Tendeur de la courroie de distribution

à monter sur
Seat Cordoba,
Seat Ibiza II, III (1.4 16V AFH, 1.0 16V AVZ)
VW Polo 3 (1.4 16V AFH)

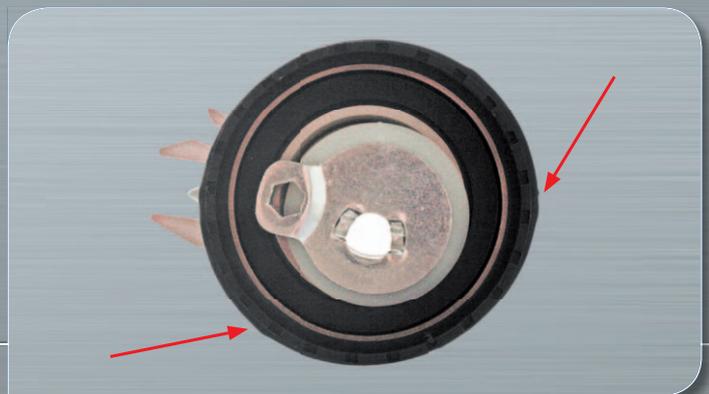
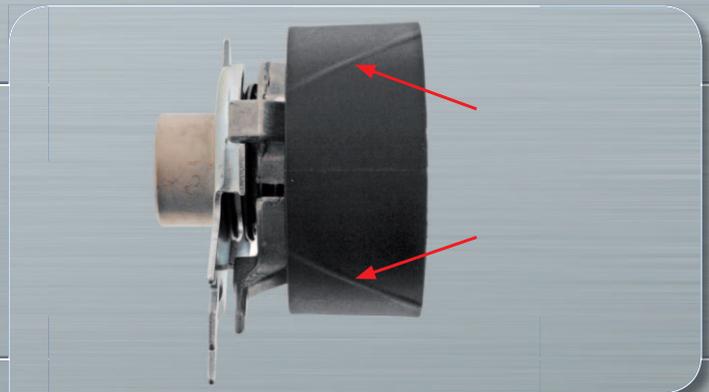
Le tendeur de courroie génère des vibrations bruyantes au niveau de la courroie de distribution.

La version d'origine du tendeur de courroie de distribution (Réf. OE 036 109 243 D et 036 109 243 G) présente une forme arrondie. La forme arrondie génère des vibrations de la courroie de distribution qui font du bruit. Cette version a été remplacée par le constructeur VW et n'est plus utilisée.

SWAG recommande d'utiliser le tendeur de courroie de distribution SWAG 30 92 1764 (Réf. OE 036 109 243 J). Ce tendeur de courroie de distribution optimisé a été spécialement développé pour les applications mentionnées. La surface mobile du tendeur de courroie comporte des élévations diagonales (voir les photos). Cette caractéristique est délibérée et permet de garantir un fonctionnement plus régulier de la courroie de distribution. La surface mobile irrégulière permet de réduire les vibrations de la courroie de distribution. Elle permet également une durée de service prolongée de la courroie de distribution.

Les élévations diagonales sur la surface mobile du tendeur de courroie n'est pas un défaut de fabrication. Le couple de serrage de la vis de tension à rouleaux correspond à 20 Nm.
